改善箇所説明図

R1200GS

交換後の前輪用ブレーキ配管

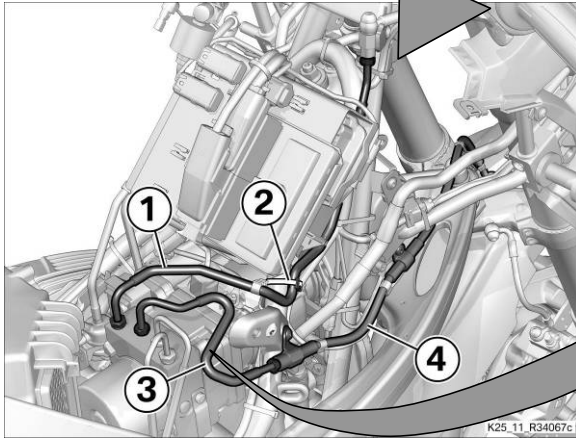
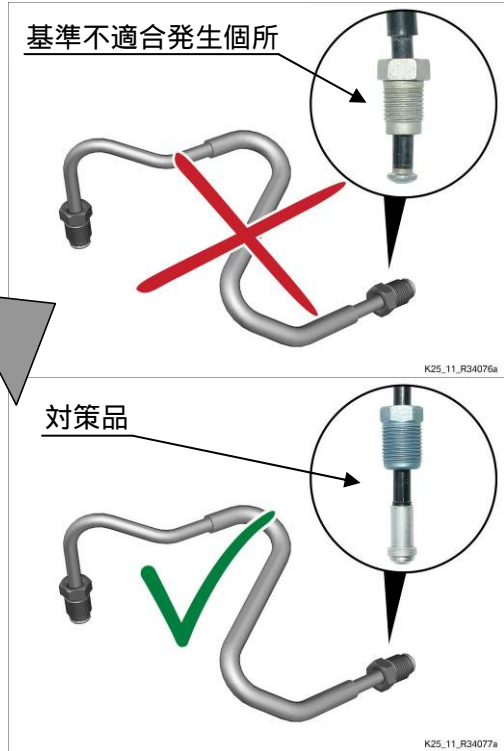
基準不適合発生箇所

前輪用ブレーキ配管の端部の形状が不適切なため、当該配管の組み付け時に、接続部の密着が不十分になるものがある。そのため、走行時の振動により当該部に隙間が生じ、ブレーキオイルが漏れ、最悪の場合、制動力が低下するおそれがある。

改善措置の内容

全車両、前輪用ブレーキ配管を対策品と交換する。

注：□ は交換箇所を示す

識別マーク(白点)

ABS ユニット側のブレーキ配管上に白ペイントマークを付ける (図示とおり)
